# Boo Gamla kyrkogård

Sågat och svartmålat trästaket, Skiss 2016-01-20

### Antikvarisk konsekvensbeskrivning gällande uppförande av nytt staket runt Boo gamla kyrkogård

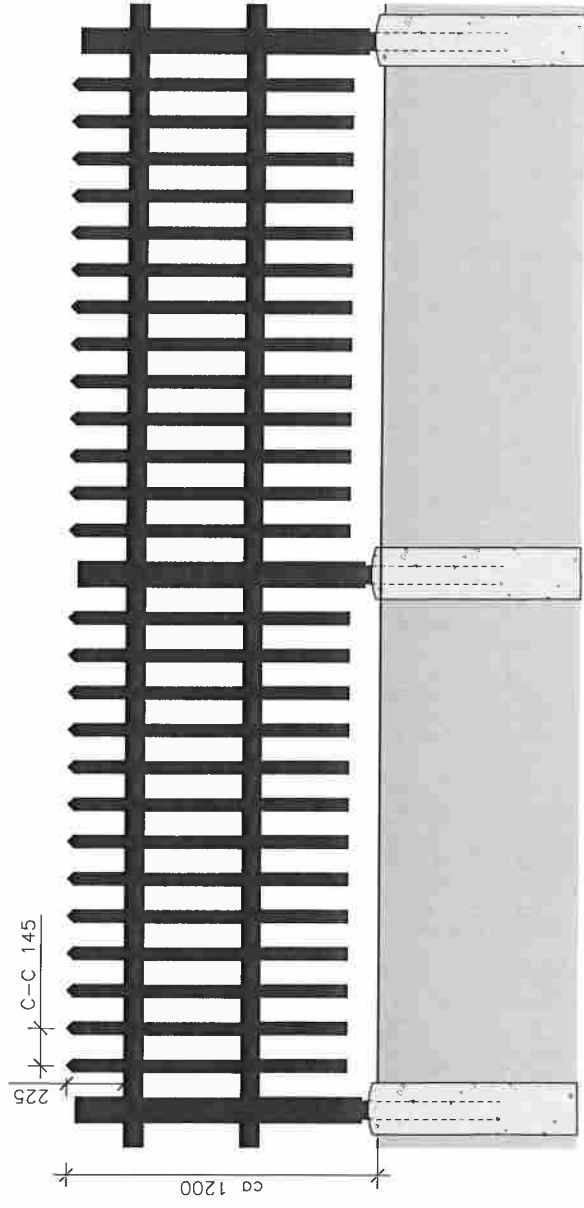
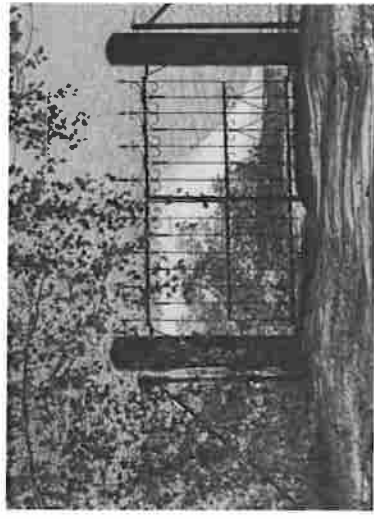
Att bevara den stämmingsfulla prägeln kräver ett varsamt förhållningssätt vilket ovanstående förslaget till nytt staket är ett exempel på. Ur kulturhistorisk synvinkel är det därför positivt att byta ut den befintliga ståltrådshägnaden mot ett traditionellt trästaket. Staketet föreslås svartmålat. För att få bästa möjliga träskydd bör det målas med linoljefärg. Alternativt skulle det kunna målas med äkta Falu rödfärg.
